BITACORA ELECTRÓNICA DE OBRA

Confirma Bitacora: Si	Nro Informe: 213	Fecha Informe: 29-10-2019	Nombre De La Obra: Carretera Moquegua - Omate - Arequipa Tramo: Il km. 35 al km. 153,50	Personal Encargado: LUZMILA GUERRA MOTTA
-----------------------	------------------	---------------------------	---	--

Inspección visual de actividades de construcción y reconstrucción de obra.

Foto1:

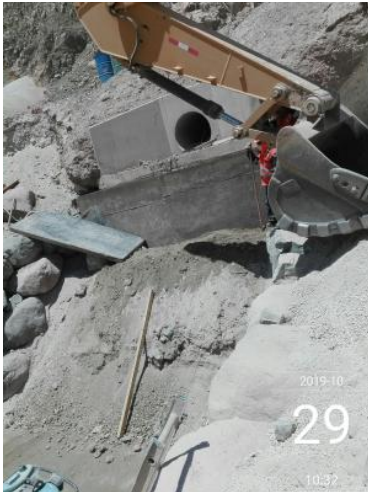
De las actividades de reconstrucción en el cabezal de salida de alcantarilla TMC ubicada en el km 71+777, se visualiza:

- Desencofrado de la calzadura de estructura del cabezal de salida.
- Conformación de banquetas mediante empedrado y material seleccionado compactado.
- se cuenta con una excavadora sobre orugas como apoyo en las actividades de reconstrucción que se vienen realizando.
- Personal profesional del CVDS viene dirigiendo las actividades de reconstrucción.

Foto2:

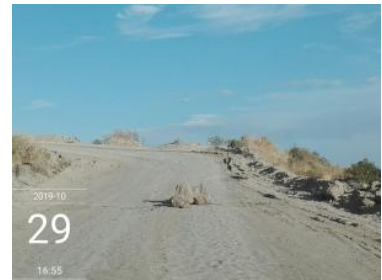
Las actividades de movimiento de tierras corte en talud y a nivel de piso que se venían realizando entre los kms 151+110@150+970, se encuentran suspendidas a la fecha debido a la obstrucción en el acceso al DME ubicado en el km 148+100, ya que el material excedente producto de los cortes realizados se venía depositando en dicho DME.

Dicho DME ha sido OBSTRUIDO con el acomodo de piedras realizado por los señores: María Elena Ríos Ancco, Higolina Sabina Castro Casani, José Abraham Vargas Mar y Eudis Andrés Castro Casani, vecinos de la localidad de Puquina, quienes indican que el CVDS no estaría cumpliendo con los compromisos asumidos entre ambas partes, de acuerdo a lo informado en la Bitácora Electrónica de obra N° 212 de 28.10.2019.

Personal de obra viene realizando de forma manual cunetas provisionales en los tramos intervenidos.

De la suspensión de las actividades de movimiento entre los kms 151+110@150+970 aproximadamente, se sugiere al Contratista retomar las actividades a fin de evitar posibles dilaciones en el plazo de ejecución de obra, y a la Supervisión de obra poder evaluar si dicha suspensión afectaría la ruta crítica de la programación de obra.
